DIVISIONE V - SISTEMI DI VALUTAZIONE AMBIENTALE

OGGETTO: [ID: 5826] Realizzazione banchine per attracchi pescherecci su banchina San Domanico nell'ambito del Piano Regolatore Portuale di Molfetta. Valutazione preliminare ai sensi dell'art. 6, comma 9, del D.Lgs. 152/2006 e ss.mm.ii. Nota tecnica.

Localizzazione del progetto

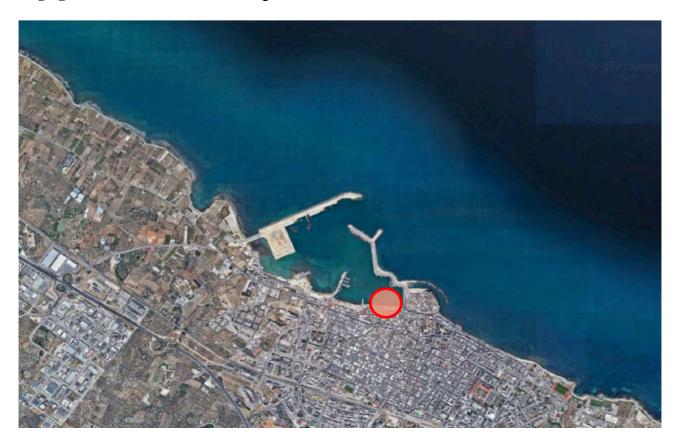
In particolare, i due pontili previsti dal PRP radicati alla banchina San Domenico, dalla lunghezza di 50 mt e larghezza di 20 mt, per complessivi 2000 m², saranno modificati in funzione anche della contrazione del numero di imbarcazioni attualmente presenti nell'area portuale, e saranno sostituiti da:

- 4 pontili lunghi 25 mt e larghi 5 mt
- 3 pontili lunghi 21 mt e larghi 4 mt
- 7 pontili lunghi 18 mt e larghi 4 mt

per un totale di 1.056 m², e un consumo di suolo ridotto alla metà rispetto a quello originariamente previsto, oltre che un impatto sull'occupazione dello specchio acque notevolmente diminuito.

Area di intervento

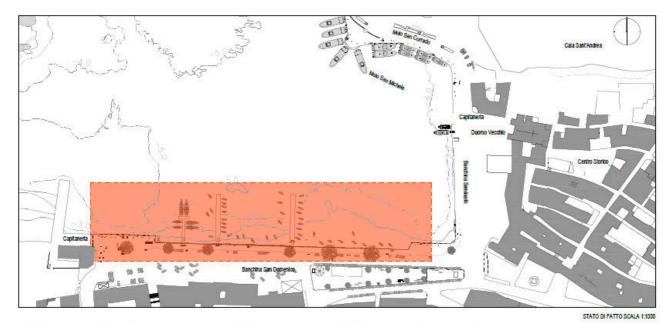
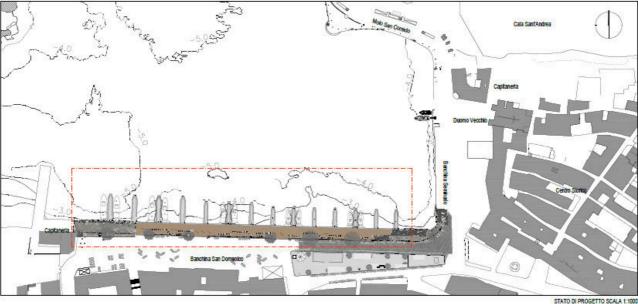
Il Piano Regolatore Portuale già prevedeva l'avanzamento di circa 6.50 mt, per una porzione della banchina San Domenico pari a circa 250 mt di lunghezza. A tale banchina modificata saranno radicati perpendicolarmente i 14 pontili in questione, in luogo dei 2 pontili originariamente previsti dal PRP vigente.

Al di sotto della sovrastruttura, è realizzata una mantellata antirisacca sagomata con pendenza 3/2 costituita da scogli naturali di prima categoria (0.3 - 1 tonnellate).

Planimetria e sezioni

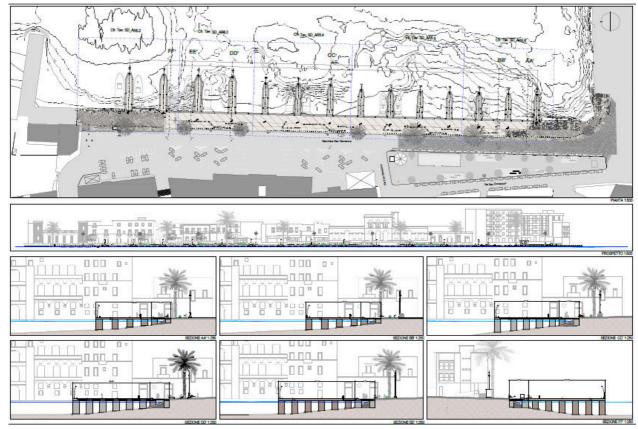
I nuovi pontili si compongono di una piastra in calcestruzzo armato dello spessore strutturale complessivo di 40 cm, realizzata tramite elementi prefabbricati in calcestruzzo armato affiancati tra di loro e solidarizzati con un getto ed armature integrative di completamento

La piastra è poggiata su elementi di sostegno verticale in calcestruzzo non armato, posati direttamente sulla formazione rocciosa di base previa interposizione di uno strato di pietrame scapolo dallo spessore di circa di 25 cm. Tale strato garantisce altresì il livellamento del piano di posa degli elementi stessi.

La tecnologia costruttiva adottata risulta essere conforme a quella prevista dal Piano Regolatore Portuale, e pertanto è già stata valutata nell'ambito della procedura di VIA conclusa positivamente con il D.M. n. 648 del 23/06/2005.

Modifiche in riduzione del flusso veicolare

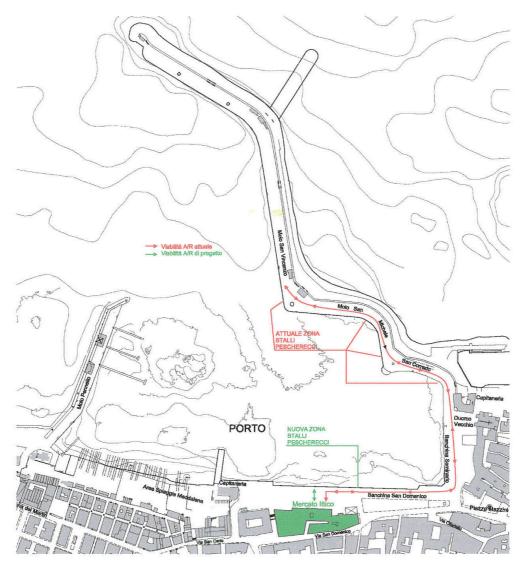
Il progetto prevede inoltre lo spostamento del porto pescherecci sulla Banchina San Domenico, direttamente di fronte al Mercato Ittico. Attualmente il porto pescherecci è posizionato sul Molo San Michele e Molo San Corrado, ed il collegamento con il Mercato Ittico avviene tramite mezzi pesanti.

La nuova sistemazione del porto pescherecci dunque contribuisce a ridurre significativamente il traffico veicolare nell'area portuale in una zona, tra l'altro, situata a ridosso del Centro Storico.

Inoltre, l'avanzamento della banchina San Domenico per circa 6.50 m, consentirà l'ampliamento dell'attuale area pedonale ricavata sulla banchina stessa.

Il progetto infatti, oltre alle opere strutturali e marittime, le necessarie installazioni impiantistiche idriche, fognarie e antincendio a servizio degli ormeggi, prevede la realizzazione di un lungomare chiuso al traffico veicolare, dotato di illuminazione a risparmio energetico, panchine, fioriere, stalli per la mobilità sostenibile.
